14473 ENMIENDAS propuestas por el Consejo de Cooperación Aduanera al Convenio y a los anejos 4, 6 y 7 del Convenio Aduanero sobre Contenedores, hecho en Ginebra el 2 de diciembre de 1972 (publicado en el «Boletín Oficial del Estado» de 12 de marzo de 1976), comunicadas por el Secretario general de las Naciones Unidas el 10 de marzo de 1994.

ENMIENDAS AL CONVENIO ADUANERO SOBRE CONTENEDORES, 1972, POR LO QUE RESPECTA A LAS UNIONES ADUANERAS O ECONOMICAS

ENMIENDAS A LOS ANEXOS 4 Y 6 DEL CONVENIO ADUANERO SOBRE CONTENEDORES, 1972

Croquis N.º 6

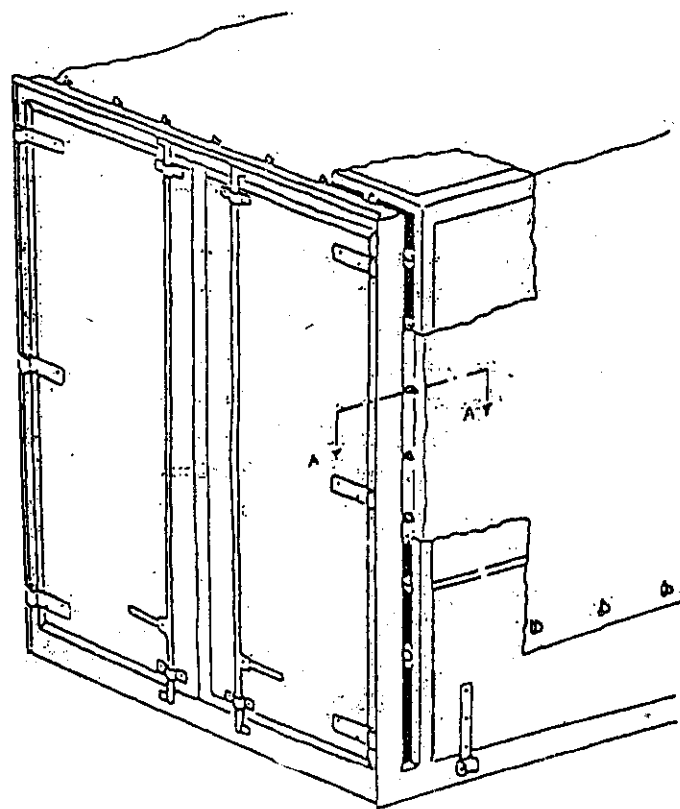
c) Cuando se utilice un sistema de cierre del toldo, este sistema deberá, en posición cerrada, unir apretadamente el toldo con el exterior del contenedor (véase, por ejemplo, el croquis número 6).

Insértese, después del croquis número 5, el croquis número 6, que se reproduce más adelante.

Este sistema de cierre del toldo es aceptable si va provisto, por lo menos, de una anilla metálica en cada extremidad de la puerta. Las aberturas destinadas al paso de la anilla son ovales y tienen dimensiones justo suficientes para permitir el paso de la anilla. La parte visible de la anilla metálica no sobresale en más del doble del diámetro máximo del cable de cierre cuando el sistema está cerrado.

Croquis N.º 8

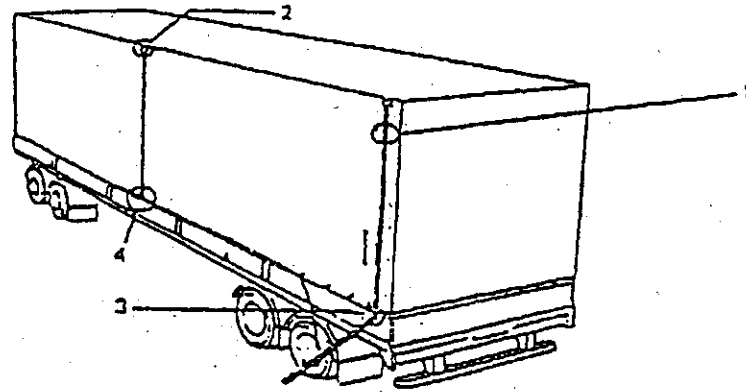
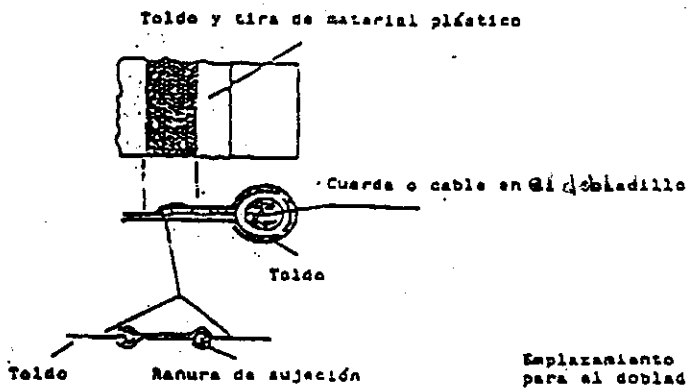
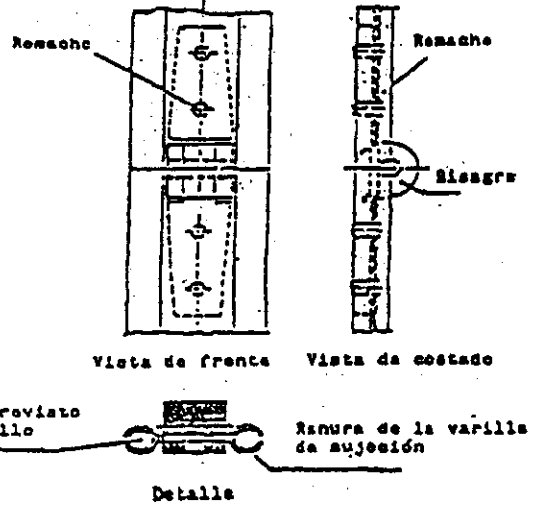
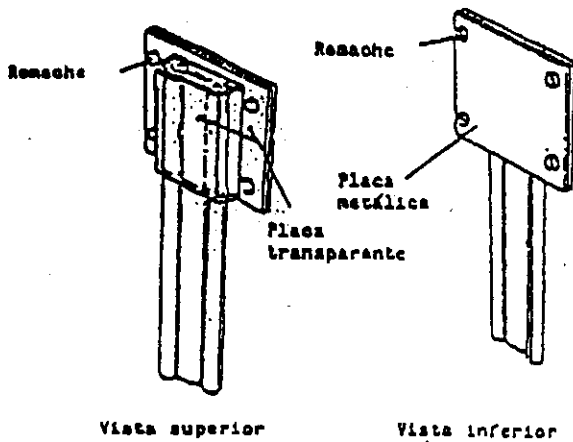
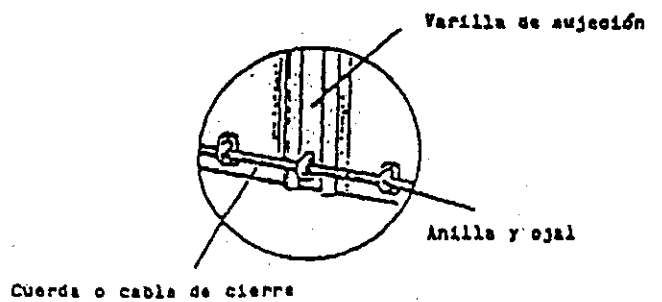
b) Un sistema especial de cierre que mantenga estrechamente apretados los bordes de los toldos cuando el compartimento de carga esté cerrado y sellado. El sistema estará provisto de una apertura a través de la cual pueda pasar la anilla metálica a que se hace referencia en el párrafo 6 del presente artículo y quedará sujeta por la cuerda o el cable a que se hace referencia en el párrafo 9 del presente artículo. (Véase el croquis número 8 adjunto al presente anexo.)»

Nuevo croquis número 8 al anexo 4

Añádase el nuevo croquis número 8 al anexo 4. Insértese la siguiente descripción de este croquis:

«Con este sistema de cierre los dos bordes del toldo en la parte utilizada para la carga y la descarga están unidos mediante una varilla de sujeción de aluminio. Las aberturas del toldo están provistas en toda su longitud de una cuerda o cable que va dentro de un dobladillo (véase el croquis número 8.1). De este modo es imposible sacar el toldo de la ranura de la varilla de sujeción. El dobladillo estará en la parte exterior del toldo y estará soldado de conformidad con las disposiciones del párrafo 4 del artículo 4 del anexo 4 del Convenio. Los bordes deberán introducirse en la ranura de la varilla de sujeción y deslizarse en los dos canales longitudinales paralelos que estarán cerrados en su extremo inferior. Cuando la varilla de sujeción esté en posición vertical los bordes del toldo estarán unidos. En el extremo superior de la apertura la varilla de sujeción queda bloqueada por una placa de material plástico transparente fijada al toldo con remaches (véase el croquis número 8.2). La varilla de sujeción consta de dos partes, unidas por una bisagra remachada, lo que permite doblarla para poderla colocar o quitar más fácilmente. Esa bisagra debe estar concebida de modo que no se pueda quitar el pivote una vez bloqueado el sistema (véase el croquis número 8.3). En la parte inferior de la varilla de sujeción hay una apertura por la que pasa el anillo. La apertura es oval y de un tamaño justo suficiente para que pueda pasar el anillo (véase el croquis número 8.4). La cuerda o cable de cierre TIR pasará por ese anillo para bloquear la varilla de sujeción.»

**Croquis número 7**

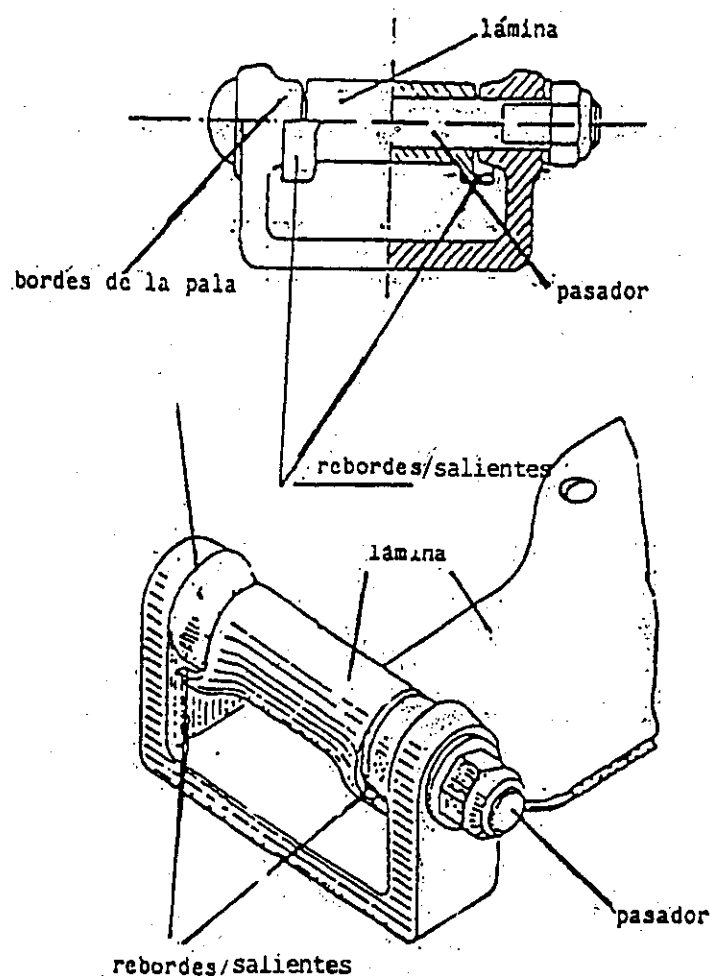
«Además, los diversos elementos de esos dispositivos (por ejemplo, palas o pasadores de bisagra o goznes), siempre y cuando sean indispensables para garantizar la seguridad aduanera del contenedor (véase el croquis número 7 adjunto al presente anexo), deberán colocarse de tal manera que no puedan retirarse o desmontarse sin dejar huellas visibles cuando el contenedor quede cerrado y precintado.»

La bisagra que se representa más abajo cumple los requisitos indicados en la segunda frase del párrafo b) de la nota explicativa 4.2.1 b). El diseño de la lámina y de la pala hace innecesaria toda protección especial del pasador, ya que los salientes de la lámina se extienden detrás de los bordes de la pala. Por consiguiente, estos rebordes impiden que la puerta precintada por la aduana pueda abrirse por el lado del dispositivo sin dejar huellas visibles, aunque se haya retirado el pasador no protegido.

Croquis N.º 8

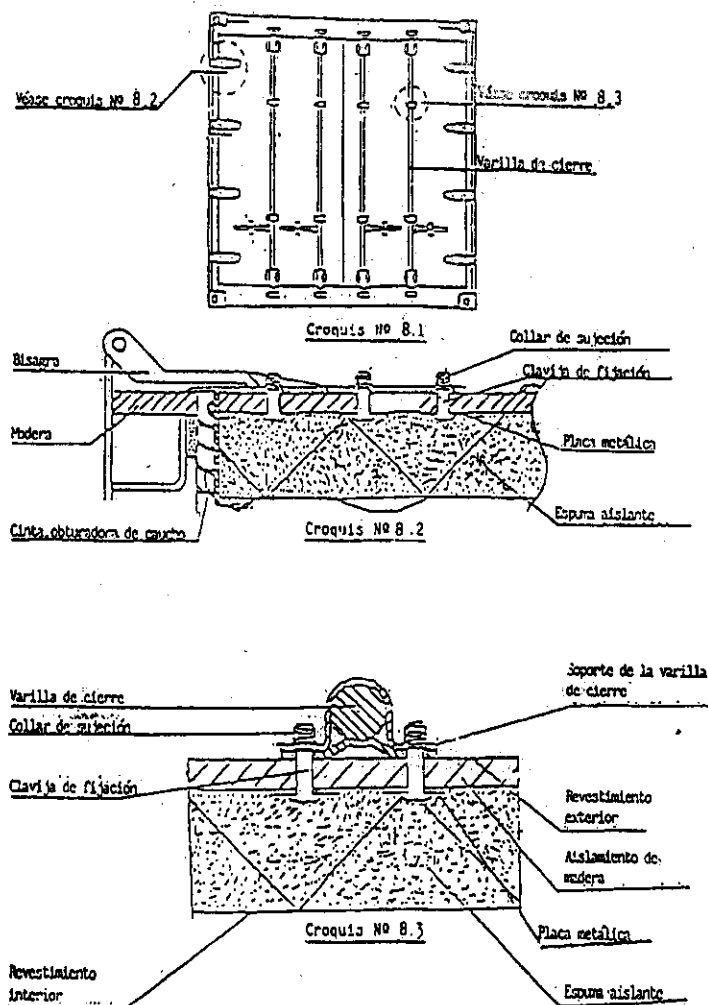
de que las cabezas de un número adecuado de esos pernos o tornillos estén soldadas al dispositivo para la colocación del precinto aduanero, a las bisagras, etc., de tal manera que estén completamente deformadas y que no puedan retirarse esos pernos o tornillos sin dejar huellas visibles (véase el croquis número 8 adjunto al presente anexo).

de que un número suficiente de collares de sujeción y clavijas de fijación estén soldados entre sí y que no puedan retirarse los dispositivos sin dejar huellas visibles (véase el croquis número 8 adjunto al presente anexo).

Insértese después del croquis número 7 el croquis número 8 reproducido a continuación.
